分電盤用リモコン機器 リモコンスイッチ フラッシュプレート仕様変更のお知らせ

扱 整理番号	A 山-1381	日付	2019年3月 三菱電機(株)福山製作所	件名	分電盤用リモコン機器リモコンスイッチ フラッシュプレート 仕様変更のお知らせ
-----------	-------------	----	-------------------------	----	---

《変更内容》

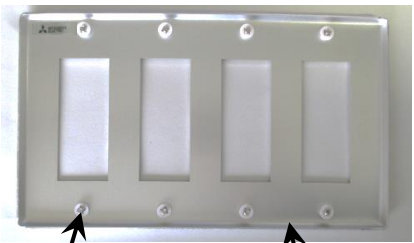
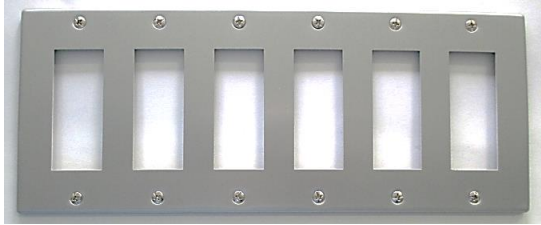
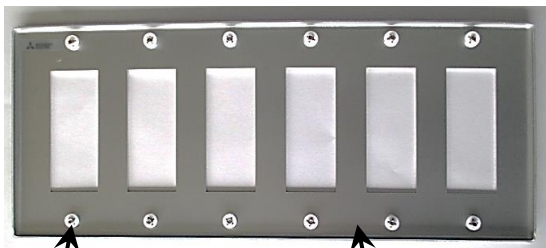
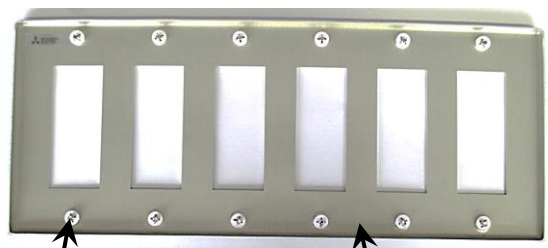
変更前	変更後
BRS-06R BRS-09R BRS-12R	<p>例：BRS-12R <表面></p>  <p><裏面></p>  <p>② 取付ねじ M3.5×5.5</p> <p>① 表面処理 ：アルマイト</p>	<p>例：BRS-12R <表面></p>  <p><裏面></p>  <p>② 取付ねじ M3.5×6</p> <p>① 表面処理 ：アルマイト (変更なし)</p>
BRS-18R	<p><表面></p>  <p><裏面></p>  <p>② 取付ねじ M3.5×5.5</p> <p>① 表面処理 ：アルマイト</p>	<p><表面></p>  <p><裏面></p>  <p>② 取付ねじ M3.5×5.5 (変更なし)</p> <p>① 表面処理 ：コーティング (変更なし)</p> <p>※表面処理変更により、裏面の色合いが若干変更となります。</p>
